Contribution déposée en ligne sur le site de Grenoble Alpes Métropole

Objet : Concertation préalable relative au projet de Modification N°3 du PLUI de Grenoble-Alpes-Métropole
Demande de modification de l'OAP N° 32 Garoudière à Jarrie

Rappel du Schéma d'aménagement de l'OAP 32 La Garoudière :

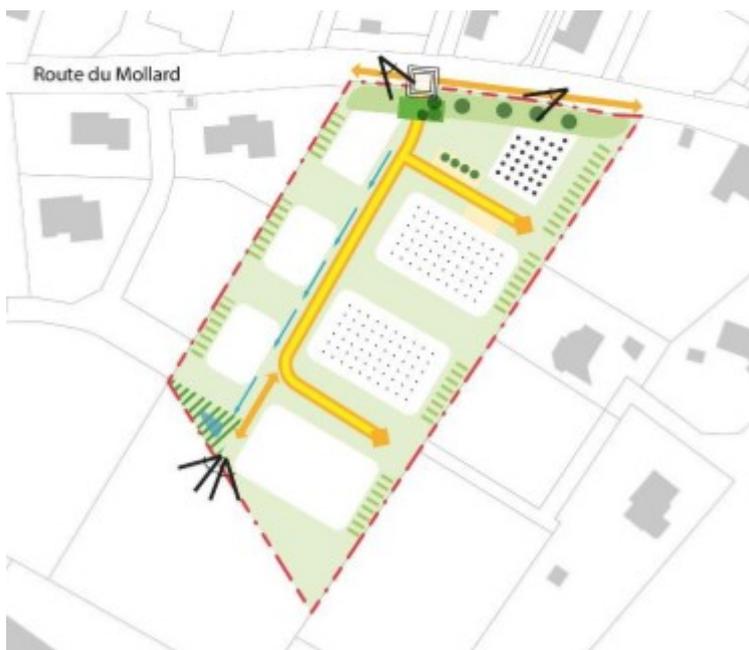
Or, il n'est pas prévu d'espaces paysagers côté ouest de l'OAP, soit chemin de la Garoudière

Avec un tel schéma d'aménagement, des bâtiments seraient implantés directement en bordure du chemin de la Garoudière et supprimeraient la vue sur la chaîne de Belledonne

1°) Nous demandons donc que le Schéma d'aménagement de cet OAP soit modifié avec un espace tampon de 8m de large au minimum le long du chemin de la Garoudière, et une placette en entrée d'opération.
